Regelquerschnitt L118 RQ 11 nach RAL 2012

Deckblatt

SH Schleswig-Holstein Ministerium für Wirtschaft, Verkehr, Arbeit, Technologie und Tourismus		Unterlage Nr.
Straße: A20 von NK: 2222112 - 0,563 km nach NK: 2123027 + 0,926 km		Blatt Nr.
Nächster Ort: Glückstadt Bau-km: 7+415 - 22+650		Reg. Nr.
A20 - Nord-West-Umfahrung Hamburg		Datum
Abschnitt B431 bis A23		Name
Regelquerschnitt L118		Maßstab: 1:100

aufgestellt: Berlin, den 29.06.2020 gez. i.A. Dr.-Ing. Zierke 	Planfeststellungsunterlage vom 16.11.2007 Anlage : 6 Blatt : 5
--	---

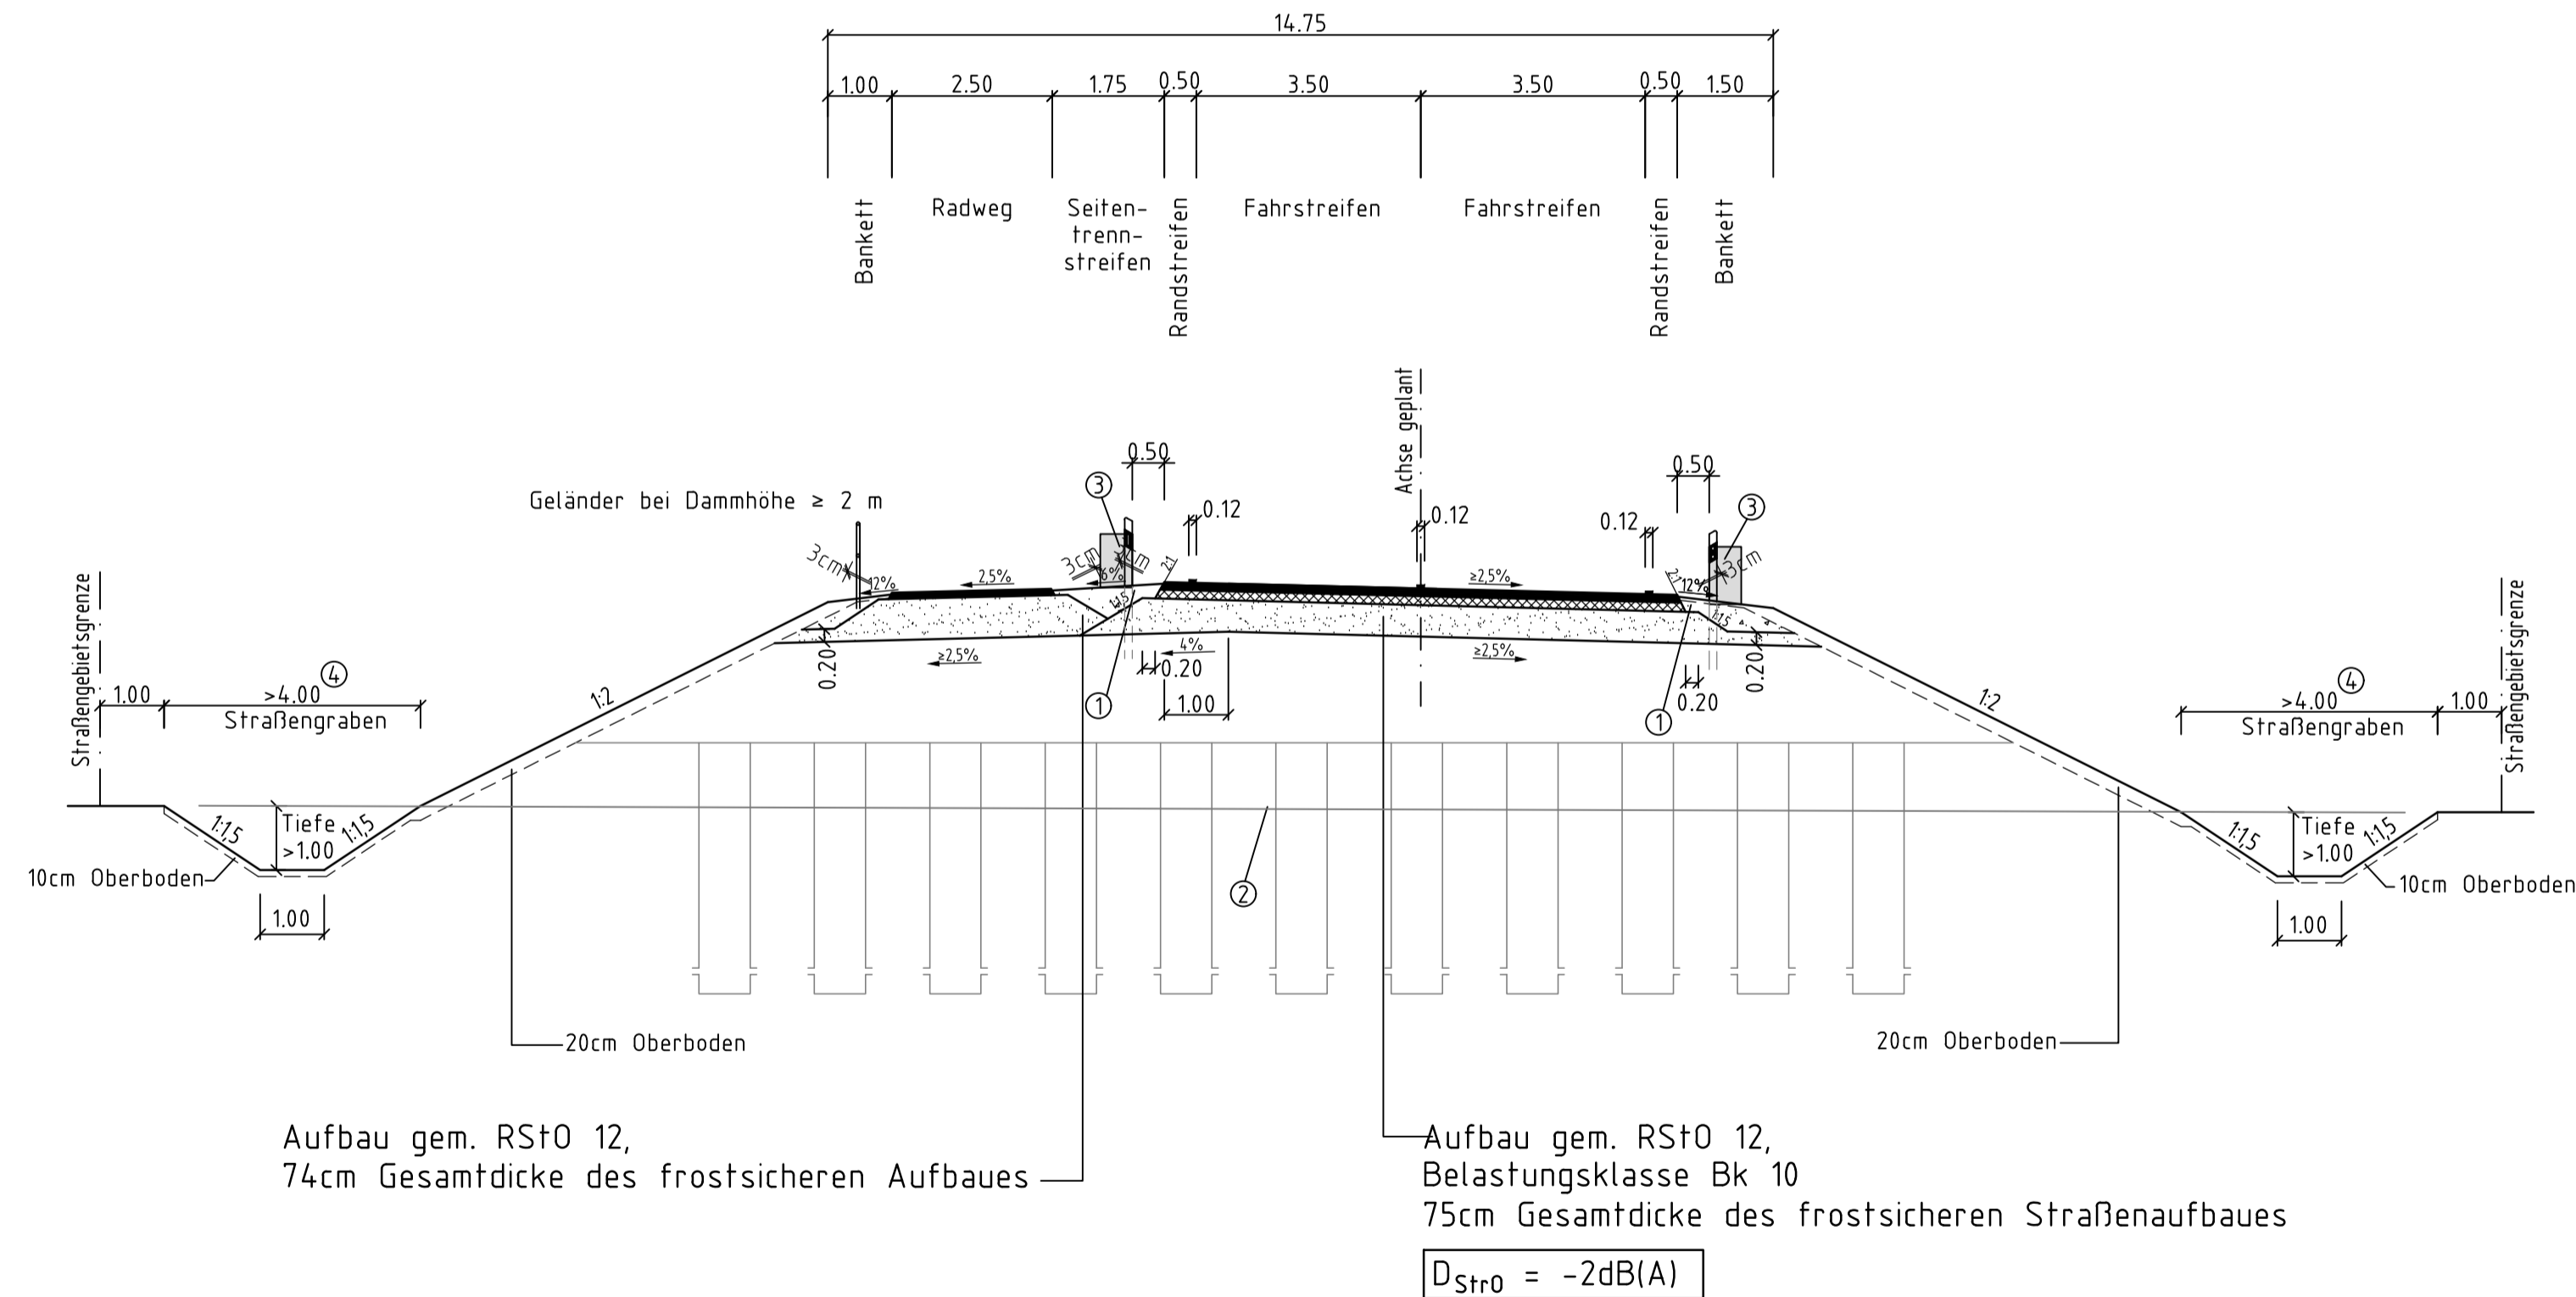
Nr.	Art der Änderung	Datum	Name
7	Ergänzung DStrO-Wert	03/2020	Wul/Han
6	Verbreiterung Radweg auf 2,50m	03/2020	Wuf/Gl
5	Umstellung auf RQ 11 nach RAL 2012	03/2020	Wul/Gl
4	Anpassung Fahrbahnoberbau an RStO 2012	03/2015	Wul/Han
3	Ergänzung Straßengebietsgrenze	03/2013	Wul/Stm
2	Änderung Querneigung Seitenstrennstreifen	03/2013	Wul/Stm
1	Änderung Schraffuren, Beschriftung, Bemäßung, Schutzeinrichtungen u.u.	03/2013	Wul/Stm
